高速増殖原型炉もんじゅ
初装荷燃料の変更計画について
(原子炉設置変更許可申請一部補正について)

平成19年5月30日

独立行政法人日本原子力研究開発機構

4. 原子炉設置変更許可申請の一部補正(1)

変更例* 定格出力時の制御棒の異常な引き抜き(異常な過渡変化)

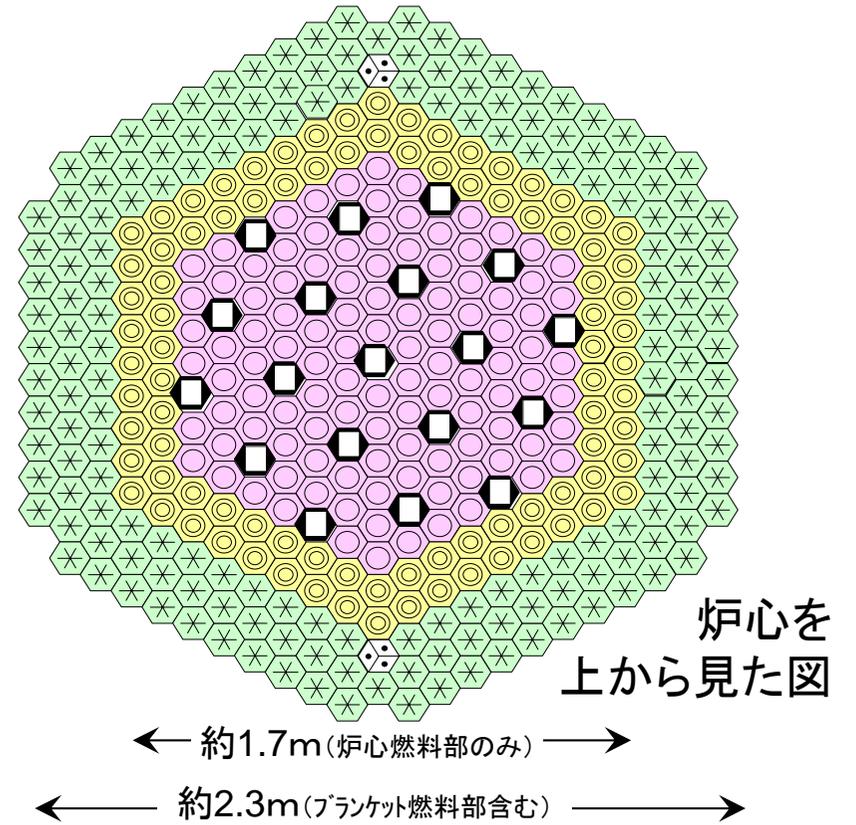
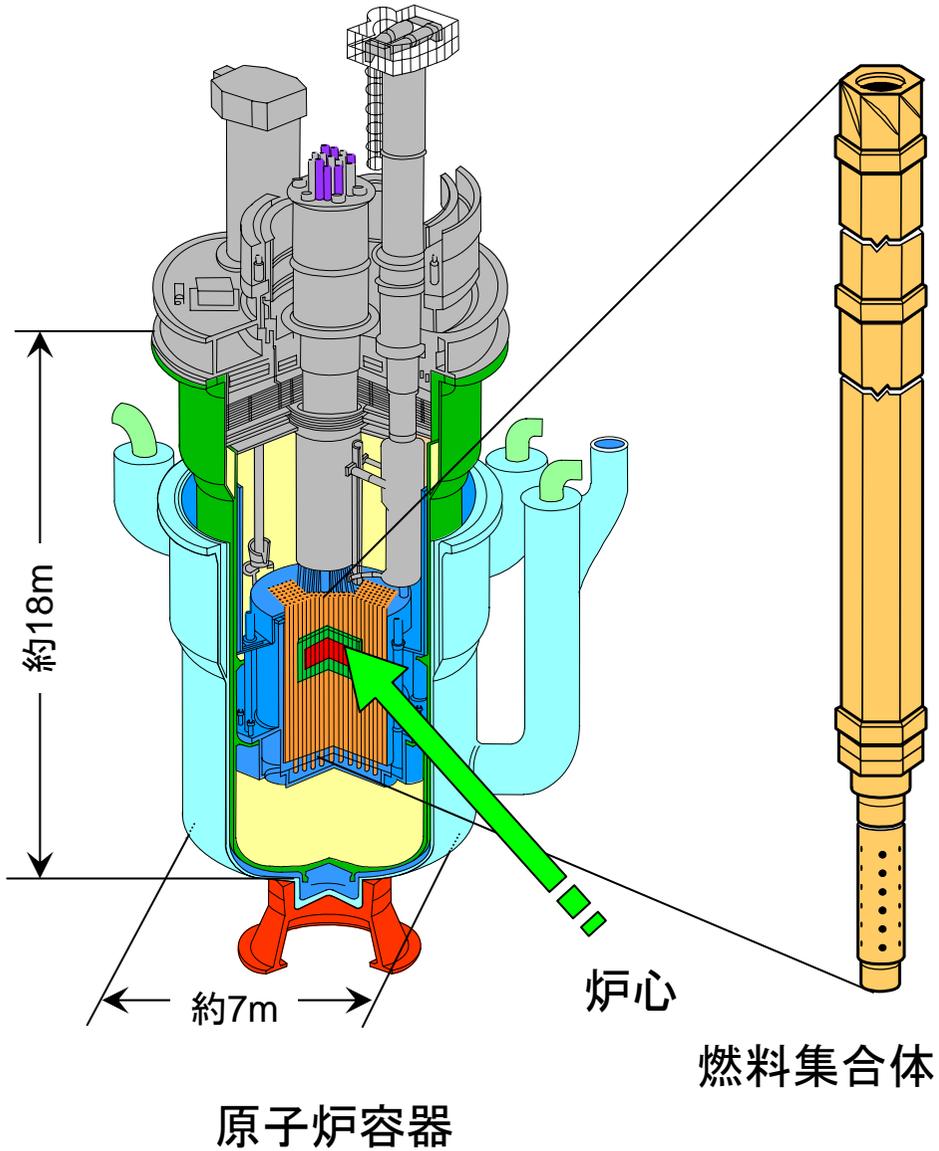
・制御棒の引抜きに係る異常な過渡変化及び事故の解析条件及び結果の変更

燃料最高温度 約2,460°C → 約2,480°C [*燃料温度が最大となる事象を例示]
